Изменение № 1 ГОСТ 8319.2—75 Профили стальные горячекатаные периодические продольной прокатки. Профиль для передней оси автомобиля ЗИЛ-130. Сортамент

Постановлением Государственного комитета СССР по стандартам от 19.12.86 № 4038 срок введения установлен

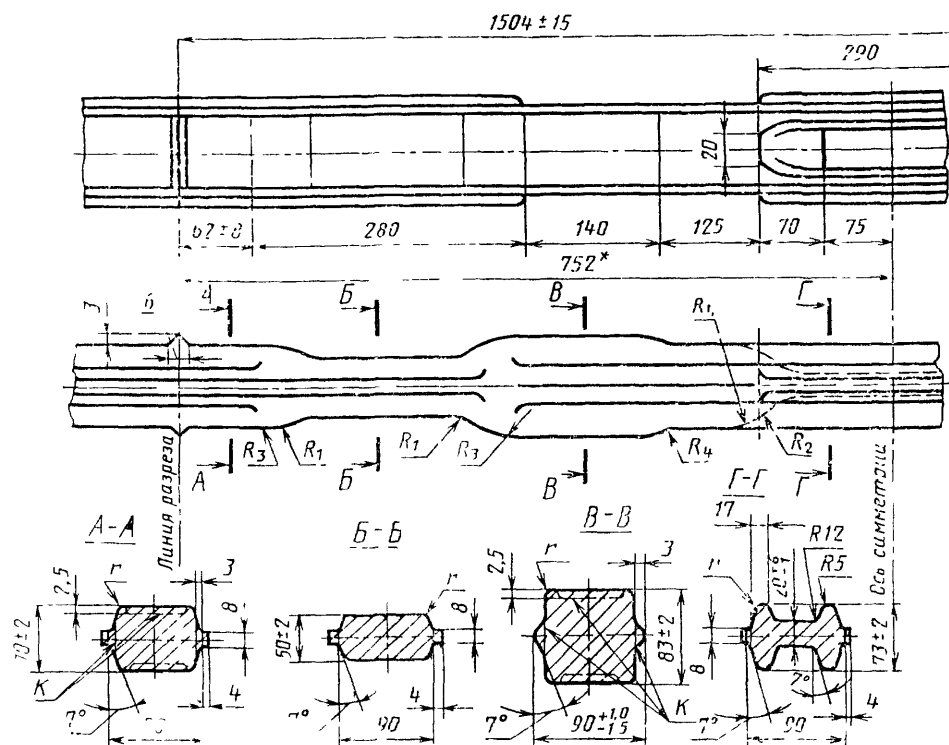
Пункт 3 изложить в новой редакции (кроме таблицы): «3. Размеры и предельные отклонения по ним, смещение контуров, число периодов и масса одного периода должны соответствовать на чертеже и в таблице;

чертеж заменить новым:
